# Vedleggs oversikt:

**Vedlegg 11:** Spørsmål vi krever skriftlig svar på

**Figur V5.3:** Krav til utbedrende tiltak for Az

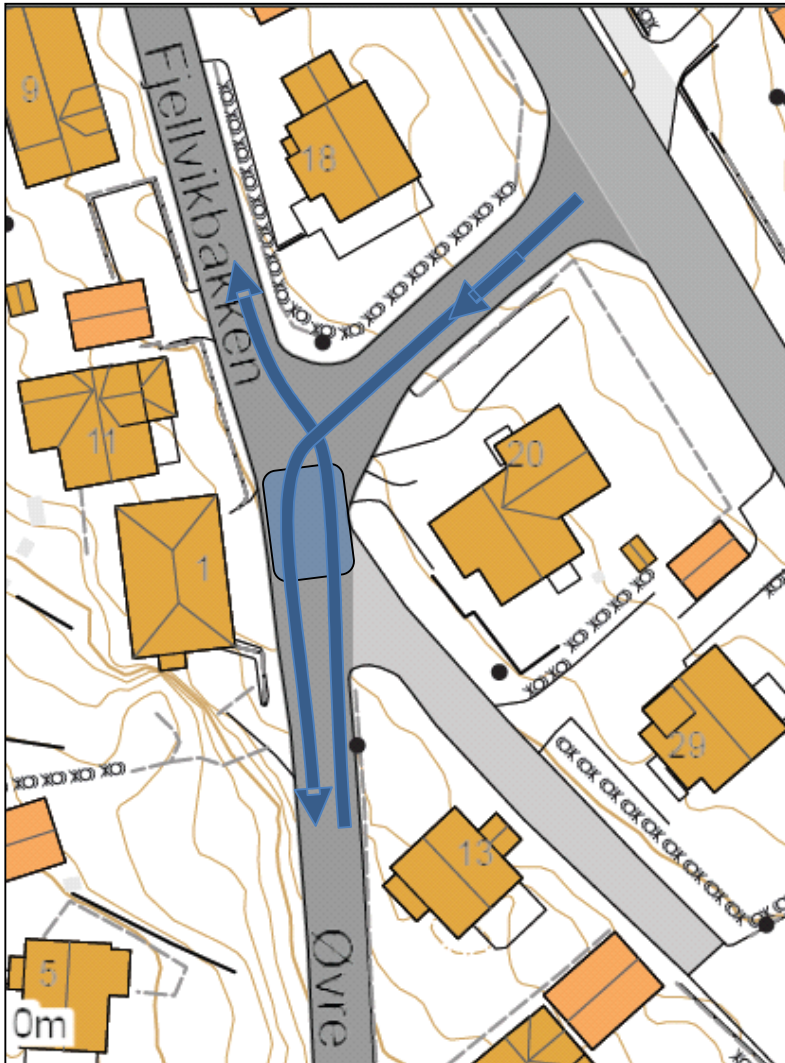
Sitat fra side 21 i Rambøll's Trafikkvurdering, 3. versjon - April 2016:  
«Begge veiene (Rødsåsen og Vindalveien) har gode stigningsforhold og stort sett akseptable bredder. Vi har ikke foreslått avbøtende tiltak på disse veiene.»

Sitat fra side 9 i Rambøll's Trafikkvurdering, 2. versjon - Juni 2015:  
«Videre bør feltet få hovedadkomst via Rødsåsen og Vindalveien ut på Vesterøyveien, da disse veiene har en bedre standard enn øvrige bolig-gater i området rundt felt A. Krysset Vindalveien x Vesterøyveien vurderes også som langt bedre enn krysset Øvre Huvikvei x Vesterøyveien.»

Dette avsnittet er fjernet i siste versjon (3.) av Trafikkvurderingen fra Rambøll.

Figur V6.3: Krav til utflating inn mot kryss for Az

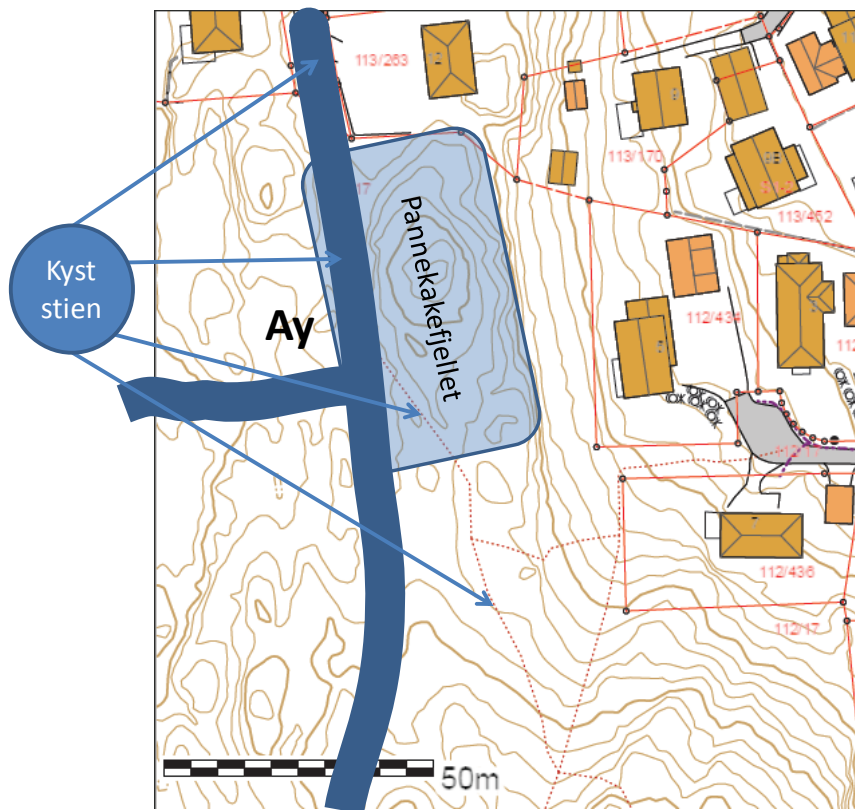
- a. I administrasjonens iver i å gjøre Az så dårlig som mulig, har utflating inn mot kryss i dagens veiarm Rødsåsen 1-9 blitt fremsatt (dette kriteriet kom sent på banen). Hvordan stiller administrasjonen seg til et behov for utflating inn mot kryss langs

Ay traseen, der Øvre Huvikvei møter Fjellvikbakken? Det er jo nå 2 nyheter i dette krysset (økt trafikk og helt nytt kjøremønster) og da å si at eksisterende veier ikke trengs endret kan jo ikke være et argument. Dette kravet om utflating inn mot farlige kryss lags Ay må inn som et eget rekkefølgekrav slik at dette utbedres før enveiskjøring i Fjellvikbakken og nedre del av Øvre Huvikvei gjennomføres, dersom Ay eventuelt vil ende opp som endelig adkomstveiløsning. Fra mail 05.09.2016, så dekker administrasjonen seg bak at den gang Øvre Huvikvei ble anlagt, så fantes det ingen kommunal veinorm. Det kan da ikke være slik at når veier er gamle, så kan man fritt stadig øke belastningen på slike veier uten at dagens krav trengs oppfylles? Hvem vil da ønske å bruke penger på å anlegge nye veier i fremtiden som oppfyller dagens krav, når man enkelt kan velge å sende all ny og eksisterende trafikk langs gamle, dårlige veier og slippe å oppfylle dagens krav? Krav om utflating inn mot kryss er da også et argument som Statens vegvesen har benyttet, og fra saksfremlegget kan vi lese følgende: «Det har blitt avholdt et møte med Statens vegvesen, der det fremkom at vegvesenet ikke ønsket å tillate økt bruk av krysset Øvre Huvikvei x Vesterøyveien til utkjøring. I tillegg til at Øvre Huvikvei er bratt og smal, mangler veien en tilfredsstillende utflating inn mot Vesterøyveien. Dette gir farlige situasjoner, særlig på glatt føre». Dersom påstanden til Teknisk etat om at man stadig kan øke belastningen på gamle veier uten at dagens krav trengs oppfylles, så ville jo Statens vegvesen heller ikke ha noe argument for å nekte mer trafikk ut på Vesterøyveien fra Øvre Huvikvei. Vennligst kommenter dette? Behov for å kreve utflating inn mot krysset der Øvre Huvikvei møter Fjellvikbakken langs Ay, kan lett forstås når man ser på forskjellene mellom tilfellet for Az mot Ay, som er følgende:

- i. Det er 8 ganger mer trafikk i krysset ved Ay, enn i tilfellet langs Az.
- ii. Det er 14% stigning i krysset ved Ay, i forhold til 11% ved Az.
- iii. Det blir et helt nytt kjøremønster der trafikken (all ny **og** eksisterende) tvinges ned Fjellvikbakken og må se opp for mye trafikk nedenfra Vesterøyveien.

**Figur V8.1:** Lekkasje via Kirkeveien fra boligfeltene BK1-BK4, som følge av endret kjøremønster

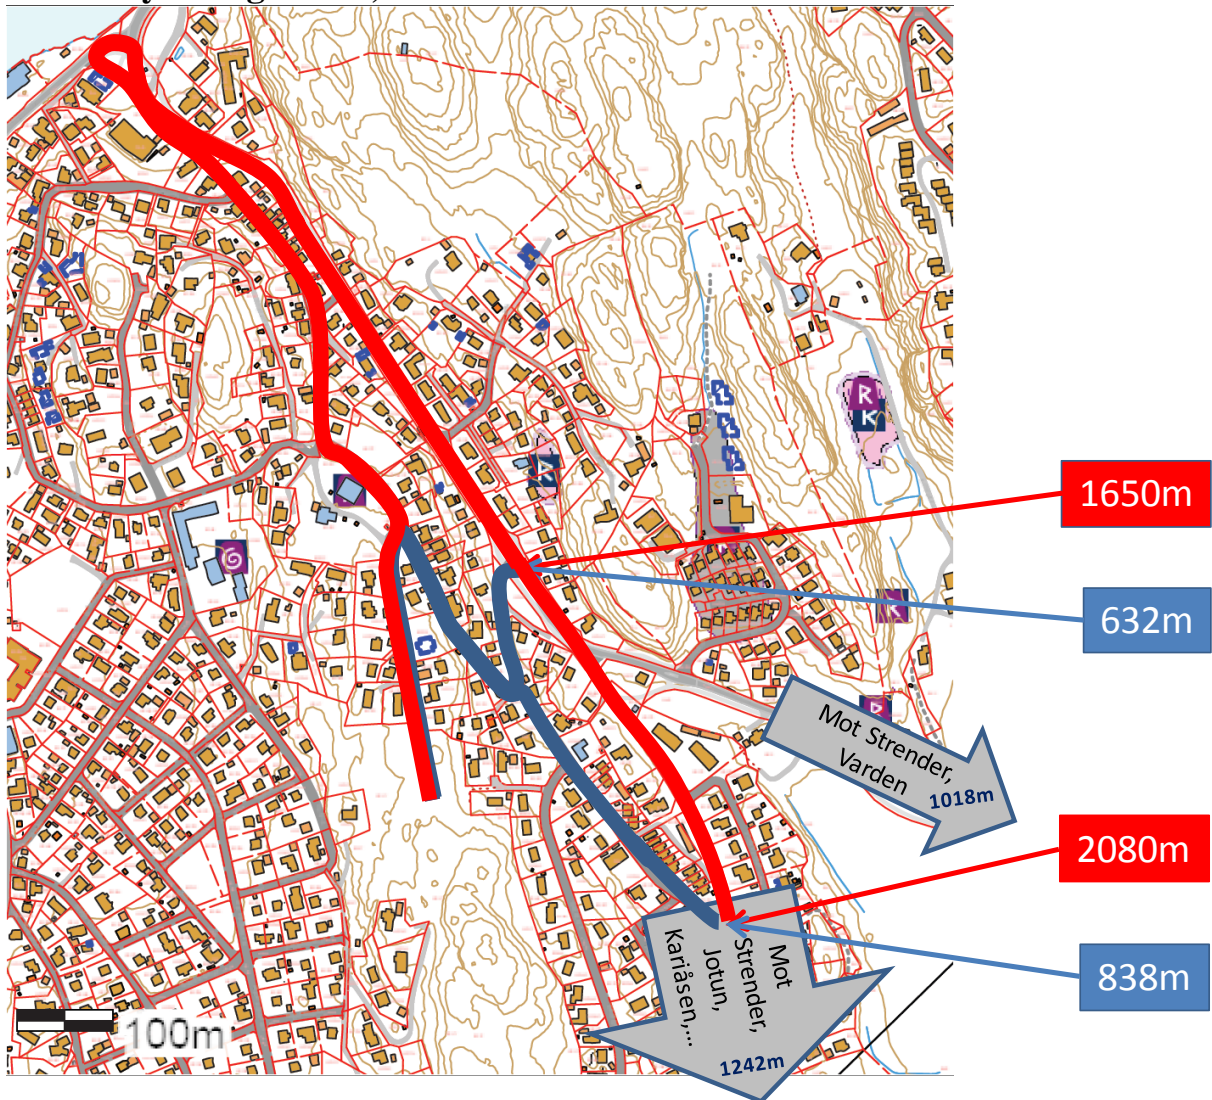
- Røde streker viser meget lange traseer som følge av forslag om nytt kjøremønster ned hele Fjellvikbakken fra de nye boligfeltene BK1-BK4 i tilfellene der man skal lengre ut på Vesterøya (Vården, strender, Kariåsen, Jotun mm.)
- Blåe streker viser fristelsen det vil være å kjøre ned Kirkeveien i tilfellene nevnt over, besparelsen i antall meter står skrevet i «pilene».

- a. Som følge av Statens vegvesen sitt krav om ikke mer trafikk ned på Vesterøyveien fra Øvre Huvikvei, og den kreative løsningen om da å enveistvinge trafikken ned hele Fjellvikbakken til Framnesveien, vil man legge opp til en meget stor fristelse for lekkasje ned Kirkeveien for alle som ikke skal til byen (Varden U-skole, Kariåsen, Jotun, Strender mm.), se vedlegg 8. Hvordan har dere vurdert dette?
- b. Bom i Kirkeveien, er nevnt som en løsning. Dette har jo Rambøll nevnt (men vurdert ikke behov for) i kapittel 5.4.1 i deres andre versjon av trafikkvurdering (Juni 2015 – før forslag om enveiskjøring i Fjellvikbakken). Hvordan skal det løses i praksis? Er det da krav til å utforme en snuplass/vendehammer ved en slik bom? Hvordan skal det gjøres?

Figur V8.2: Lekkasje via Kirkeveien fra eksisterende boliger, som følge av endret kjøremønster

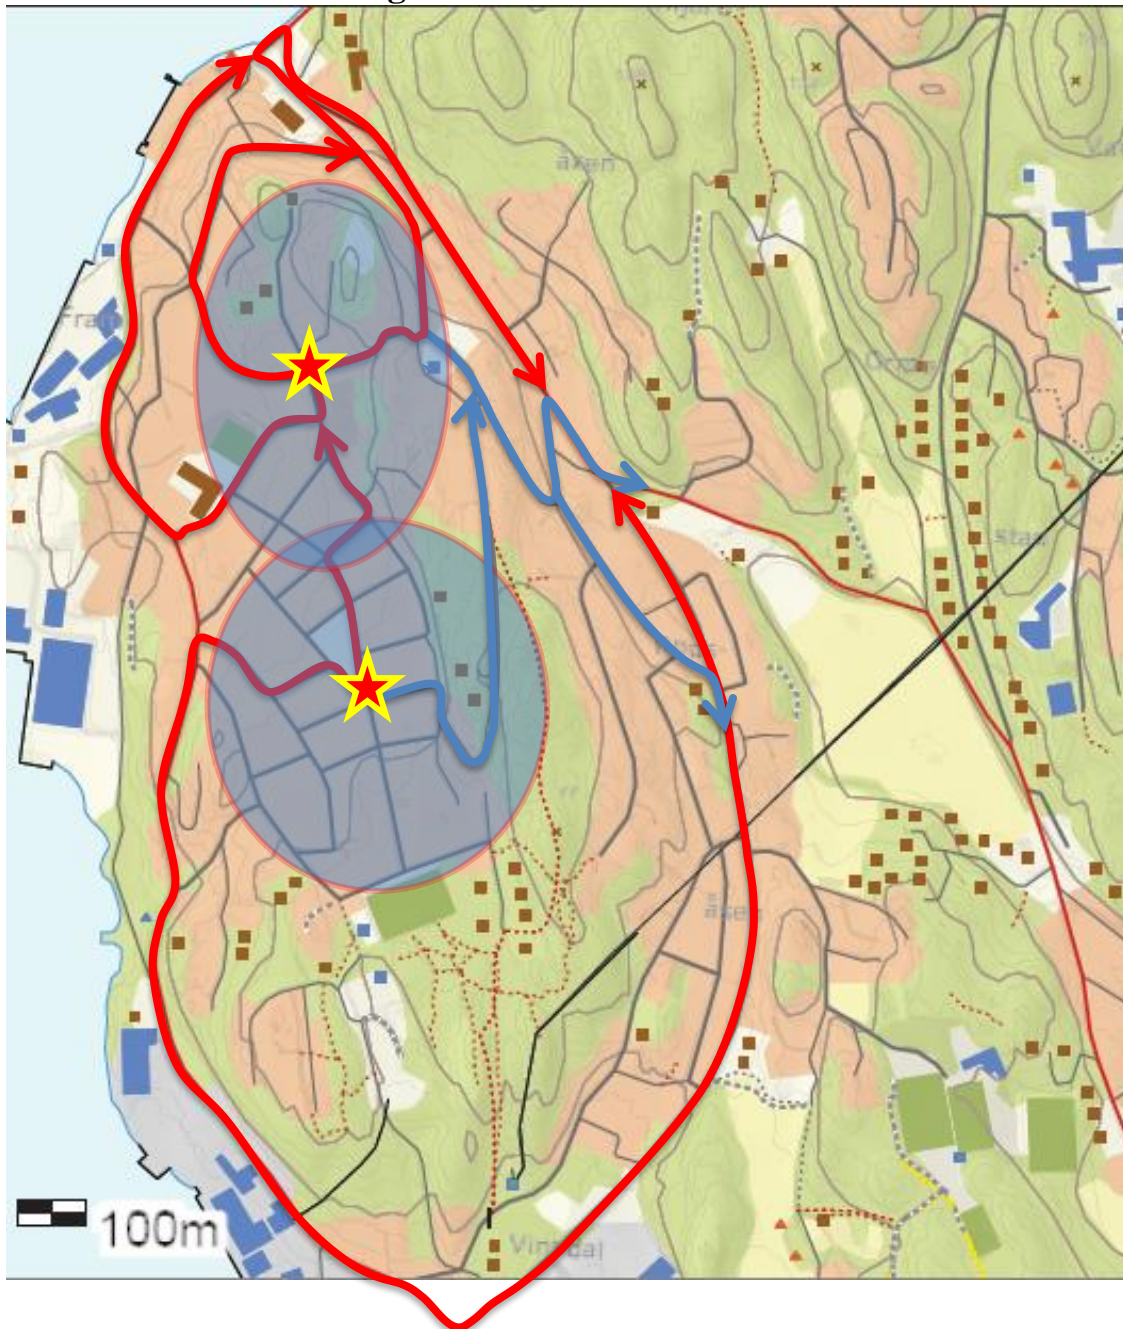
- Røde streker viser meget lange traseer som følge av forslag om nytt kjøremønster ned hele Fjellvikbakken fra eksisterende boligfelt i tilfellene der man skal lengre ut på Vesterøya (Varden, strender, Kariåasen, Jotun mm.)
- Blåe streker viser fristelsen det vil være å kjøre ned Kirkeveien i tilfellene nevnt over. Beparselsene vil i enkelte tilfeller bli svært store.

Figur V9.1: Az utformet etter Sfj. kommunes veinorm

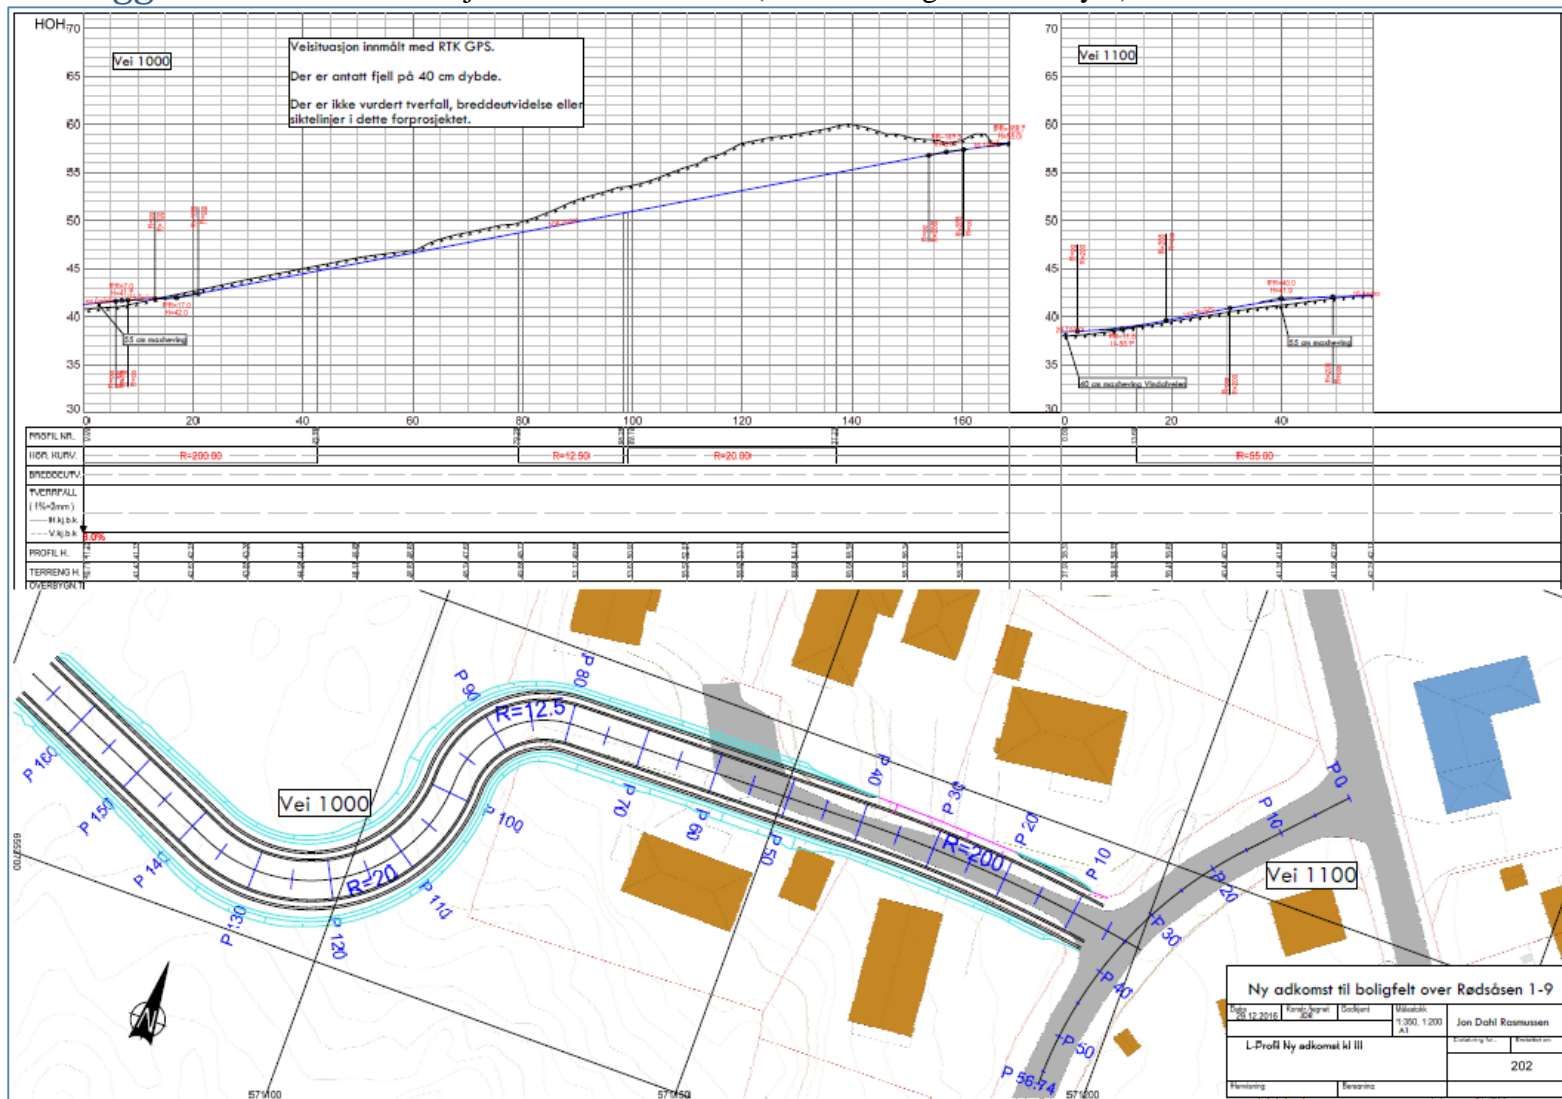
- a. Hvorfor har Teknisk etat utredet Az helt likt med Asplan Viak, og hva er grunnen til at både dere og Asplan Viak startet i krysset ved Rødsåsen 1 og 9? Hvorfor ikke gå ned til Vindalveien? Oppdraget var å utrede Az i nødvendig grad, altså utforme Az så god som mulig. Utforming ned til Vindalveien og heving av de to kryssene, muliggjør oppfyllelse av normkrav om utflating inn mot kryss med langt lavere senkning av stikkveien 1-9 enn det Asplan Viak påstår (1,3m).

## Vedlegg 10: Eksempler på terrenginngrep i form av skjæringer som er vurdert ok

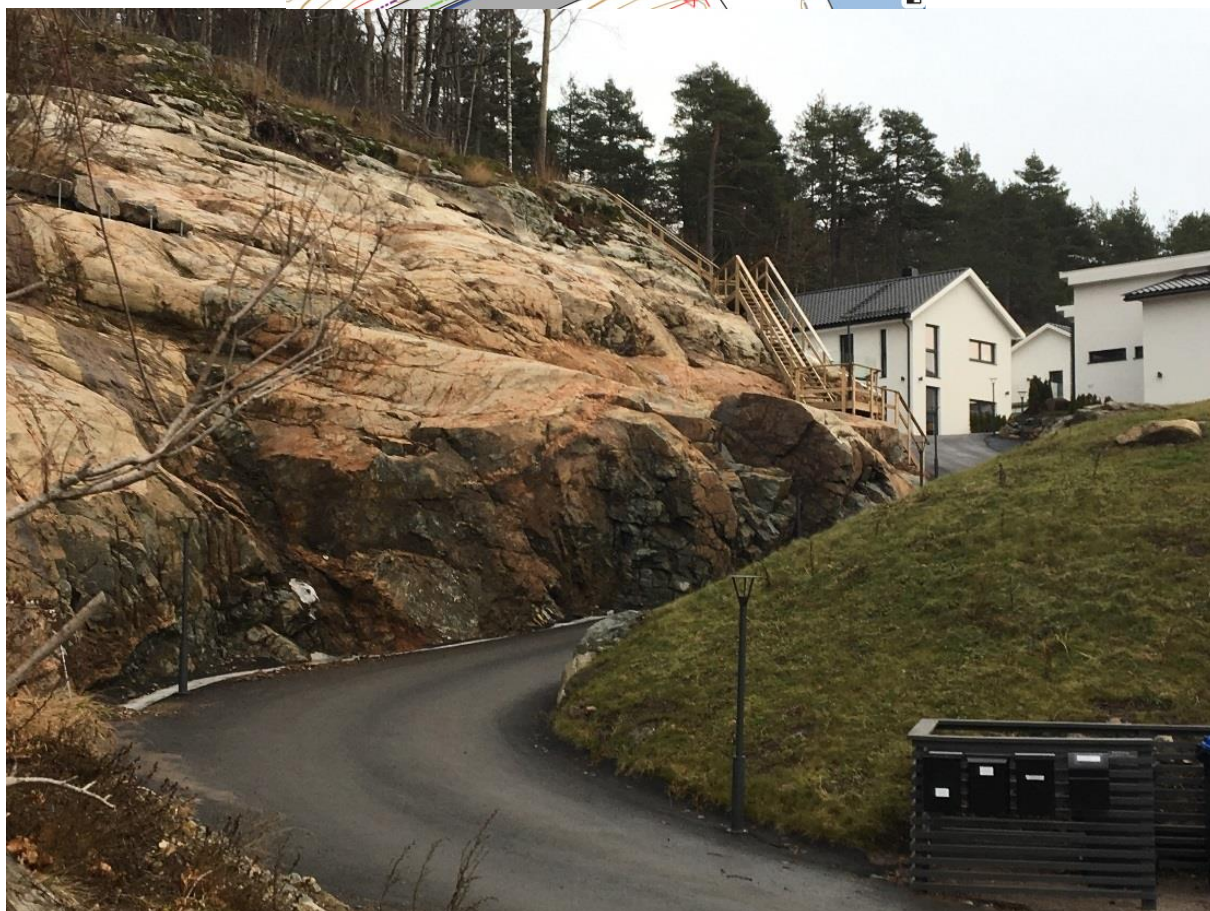
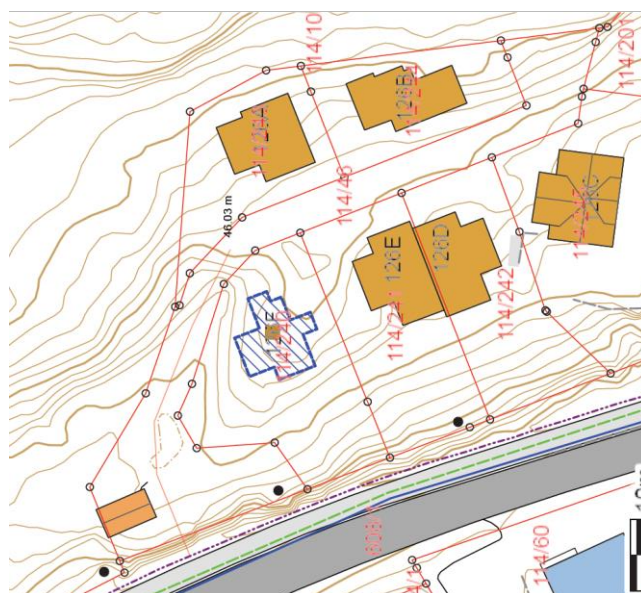
Her er et eksempel på nylig anlagt vei opp til Vesterøyveien 126A-F. Dette var tydeligvis ok å lage, og kun for 6 boenheter.

Stigning fra kart: 14hm på 46lm, som gir 30% stigning! Men dette er sikkert utjevnet over en lengre strekning.

- a. Fra saksfremlegget kan vi lese at rådmannen hevder Az vil gi «for store inngrep i terrenget». I vedlegg 10, kan dere se et eksempel på nylig anlagt vei opp til Vesterøyveien 126A-F. Dette var tydeligvis ok å lage, og kun for 6 boenheter. Vi ønsker å høre administrasjonens argumenter for hvorfor dette var ok i tilfelle i Vesterøyveien 126A-F og ikke for tilfelle Az, som skal gjelde for 39 boenheter? Kjenner dere andre eksempler også?
